Osservazioni relative alla Relazione della ditta SARIN inerente le indagini integrative presso l'aera ex Cantoni

Andamento del PCE nel Pozzo Parini.

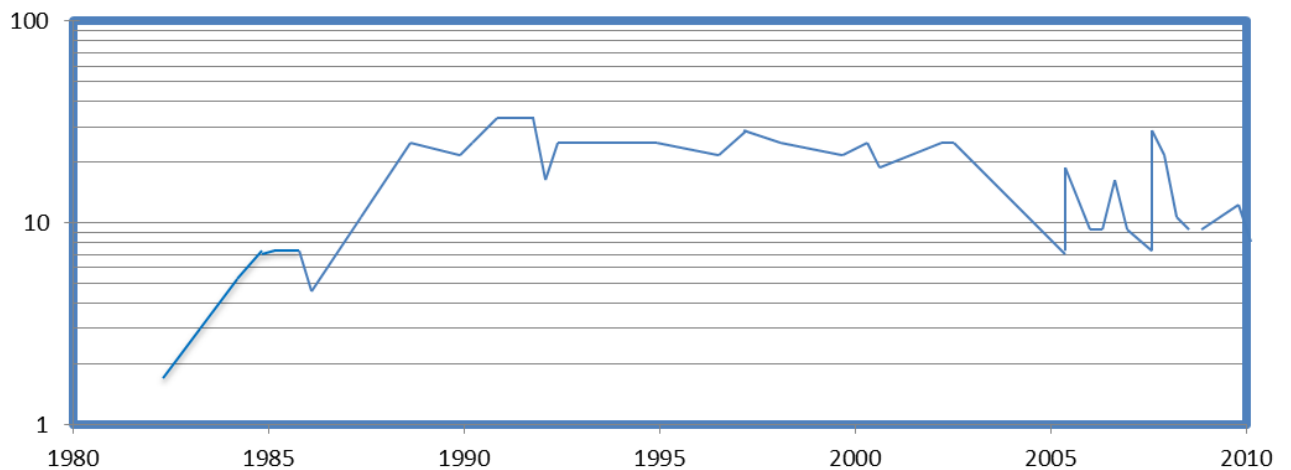
- 4) L'andamento della contaminazione del pozzo Parini e i tempi di funzionamento della sbazzimatrice RIMAR (dal 1973 al 1980) sono congrui e sembrerebbero legati da una relazione di causa ed effetto che non risulta invece congrua con l'ultimo modello concettuale (contaminazione solo superficiale

e contaminazione della falda profonda proveniente da monte
